Informe Consolidado de Solicitud de Aclaraciones, Rectificaciones y/o Ampliaciones Complementario al Estudio de Impacto Ambiental del Proyecto "Desarrollo Complejo Cerro Blanco"

Nombre del Titular : CEMENTO POLPAICO S.A.
Nombres de los Representantes Legales : Luis Felipe Ureta Vicuña y Andrés Pablo Valdivieso Lacassie
Dirección : Avenida El Bosque Norte 0177 Piso 5

El presente Informe Consolidado de Solicitud de Aclaraciones, Rectificaciones o Ampliaciones al Estudio de Impacto Ambiental del proyecto "Desarrollo Complejo Cerro Blanco", contiene las observaciones generadas en virtud de la revisión de la Adenda.

Figura 1. Medida de enriquecimiento con presencia de BNP de Guayacán y Algarrobo.

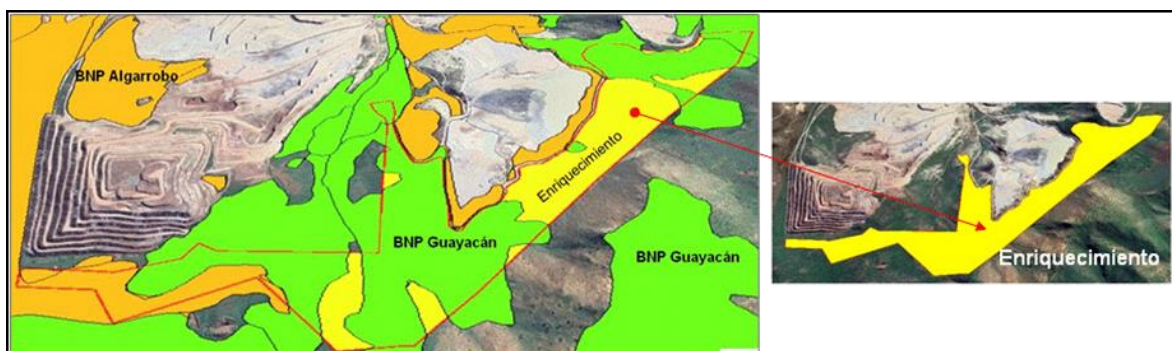
5.3.4 En relación a la medida de continuidad definida como “Enriquecimiento”, cuya superficie es de 100 ha (Apéndice 15-4 de la Adenda, Medida continuidad PAS 150), se indica al titular que esta superficie presenta BNP, la cual debe ser descontada, debido a que no se está devolviendo la totalidad de la superficie que se intervendrá (116,76 ha), por lo tanto, el experto debe rectificar esta superficie considerada. En la siguiente figura 1, se muestra BNP, según la cartografía entregada por el experto, en el sitio a enriquecer.

Figura 4. Formaciones xerofíticas clasificadas como matorral. a) Coordenadas UTM (6328267.40 m N; 330357.62 m E); b) Coordenadas UTM (Coordenadas: 6328278.55 m N; 330408.80m E).

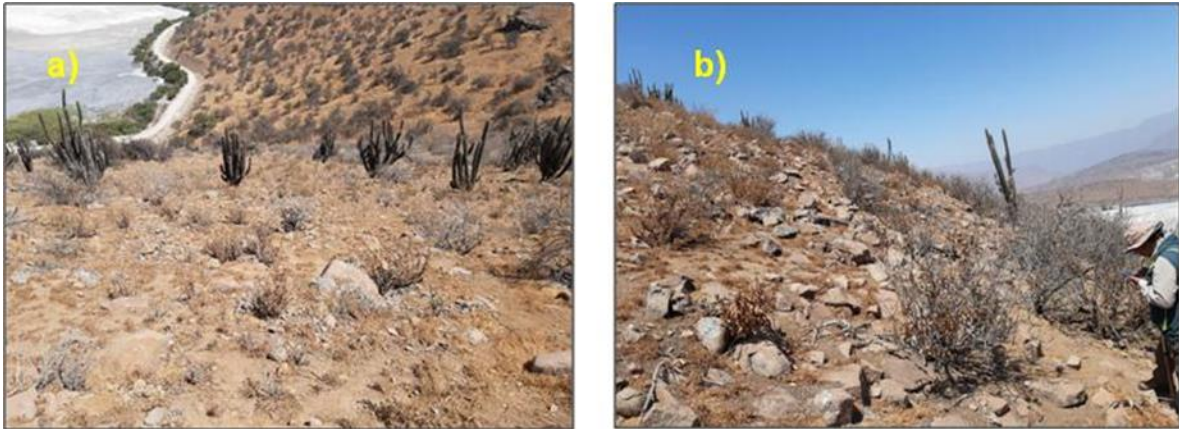
xerofíticas. Al respecto, se hace presente lo señalado por CONAF en su Of. ORD. N° 8-EA/2023 del 23 de enero de 2023 que señala que, “De acuerdo a observaciones de terreno, en visita a terreno por profesionales de Corporación, el día 19 de enero, correspondería a Formaciones xerofíticas (FX), con presencia Cactáceas, Espino, individuo aislados de Algarrobo, Maravilla del campo (Figura 4)”.

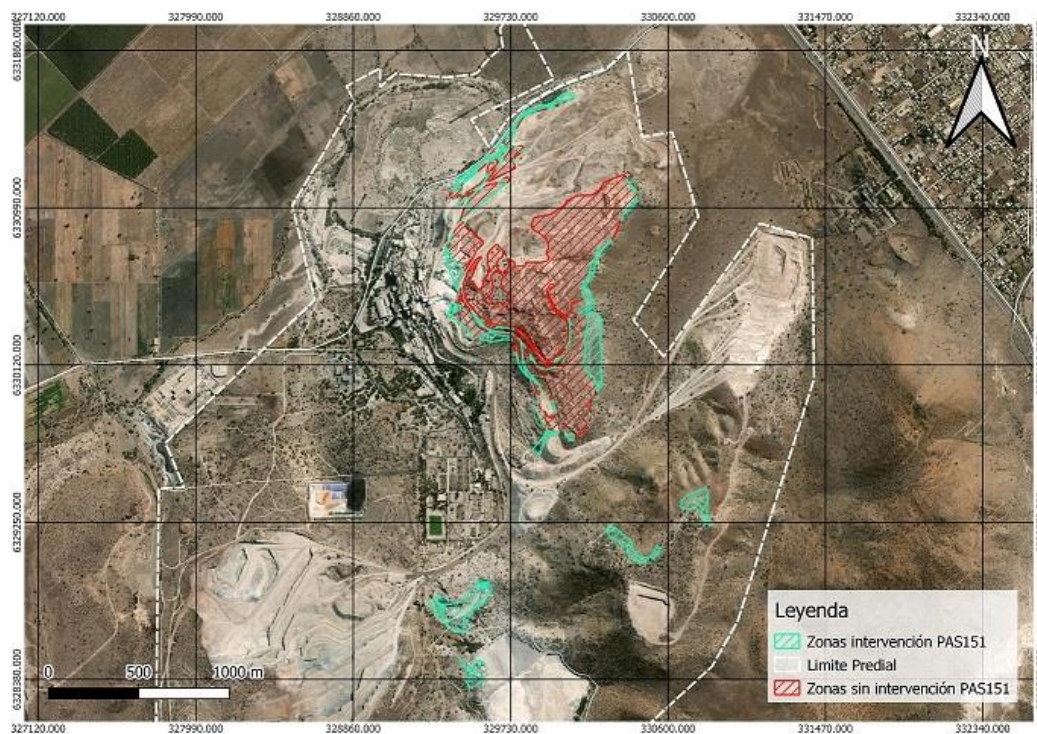
15.3 Téngase presente considerar y dar respuesta a lo indicado por la CONAF RM en el Oficio Ord. N° 8-EA/2023 de fecha 23 de enero de 2023, a saber: “El titular propone 37 sitios de intervención, sin embargo, según lo estipulado por la Resolución N°721 con fecha 24 de agosto de 2022 “prohibición del despejado de árboles, arbustos y suculentas de formaciones xerofíticas, entre las regiones de Arica y Parinacota a Metropolitana de Santiago en áreas con pendientes de 10 a 30% que presentan erosión moderada, severa y muy severa; como en aquellas con pendientes superiores a 30%”. Por lo tanto, de las 37 áreas propuestas, solo se podría intervenir en 22 de ellas. A continuación, se adjunta cartografía donde se señalan las zonas con posibilidad de intervención:

Por lo tanto, se solicita modificar las zonas de intervención y recalcular la cantidad de individuos de Quisco (*Echinopsis chiloensis*) afectados y que, posteriormente, serán traslocados al sitio de la medida de mitigación propuesta por el titular”.
